## Analyse de la demande

Le réaménagement du square Marguerite Duras s'insère dans le cadre d'un schéma directeur pour le réaménagement complet des quais qui a pour objectifs, e.a., de déminéraliser et verduriser le quartier, mieux intégrer les quais dans la trame verte régionale, et intégrer une gestion des eaux de pluies visant à réalimenter la nappe phréatique.

Situation projetée. Projet de septembre 2022. Image tirée du dossier de demande.

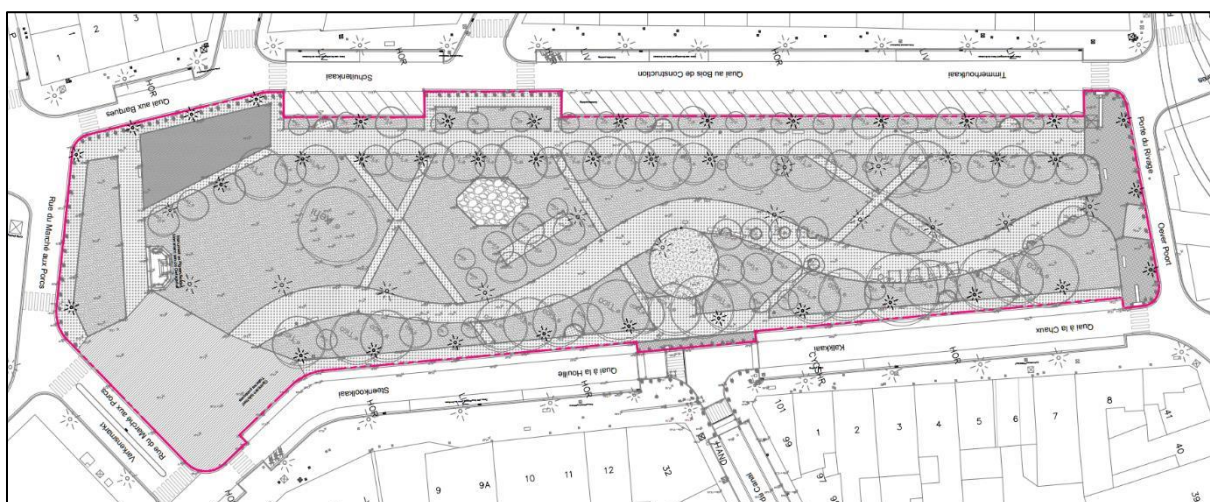
La CRMS note que le dossier s'est amélioré sur deux aspects que la CRMS avait relevé :

- Les emplacements de stationnement en épis situés le long du square sont désormais repris dans le projet de réaménagement.
- La vue vers le monument au Pigeon-Soldat est maintenant dégagée

Par contre, d'autres remarques déjà formulées n'ont pas été suivies d'effet, la CRMS les réitère :

- le parterre de vivaces ne devrait pas empiéter devant le monument afin de garantir le maintien de la vue dégagée vers ce dernier (certaines vivaces peuvent monter à plus d'un mètre)
- le passé portuaire historique du lieu gagnerait à être évoqué dans le projet
